**ŠAKIŲ RAJONO SAVIVALDYBĖS
ADMINISTRACIJA**

DĖL VIEŠOJO PIRKIMO „ŠAKIŲ RAJONO VIETINĖS IR VALSTYBINĖS REIKŠMĖS KELIŲ IR GATVIŲ, AIKŠTELIŲ, PĖSČIŲJŲ, DVIRAČIŲ TAKŲ DANGŲ PAPRASTOJO REMONTO DARBAI (ATVIRAS TARPTAUT. KONKURSAS)“ PIRKIMO NUMERIS 6289335

6. LIETAUS SURINKIMO GROTELĖS

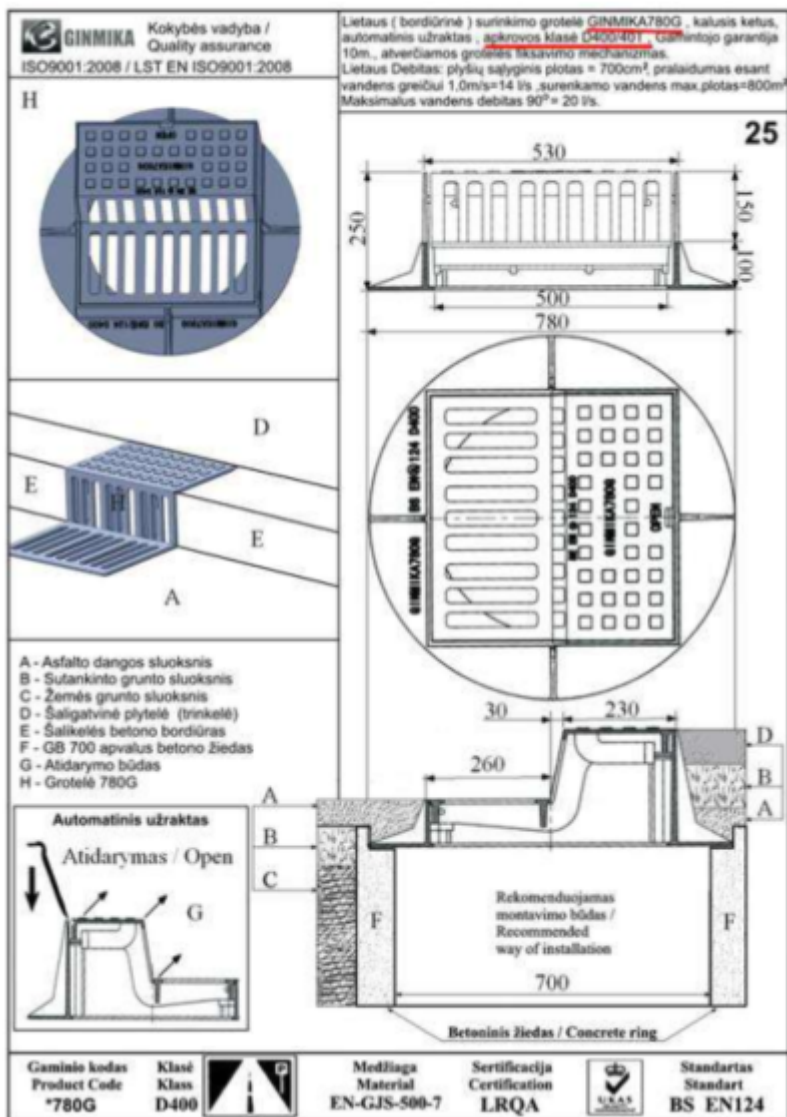
6. Klausimas. (kalba netaisyta) „Prašau pateikti 3.7 pozicijoje nurodyto trapo specifikacijas.“

Atsakymas.

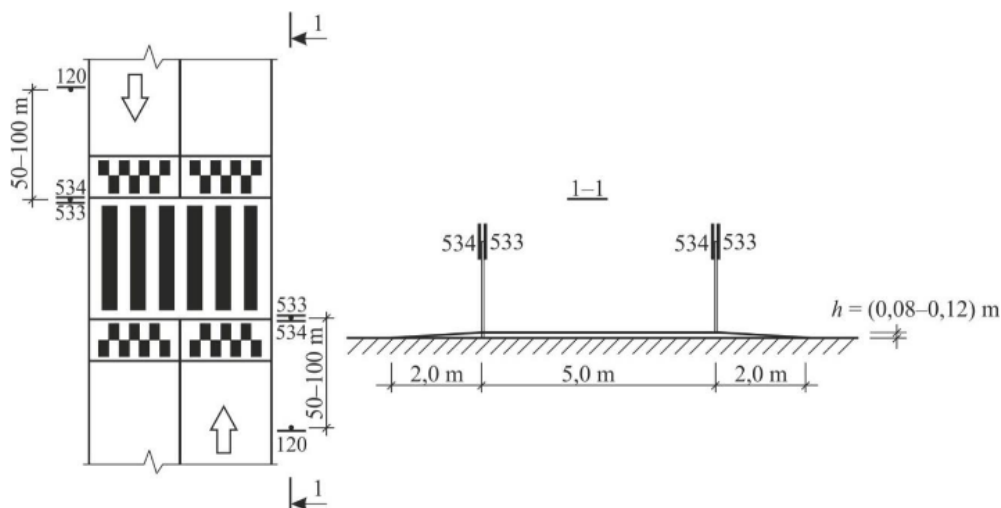
17. Klausimas. (kalba netaisyta) „*Prašau pateikti 5.3.16 pozicijoje nurodytų bordiūrų matmenis.*“

Atsakymas. Matmenys 100x15x30.
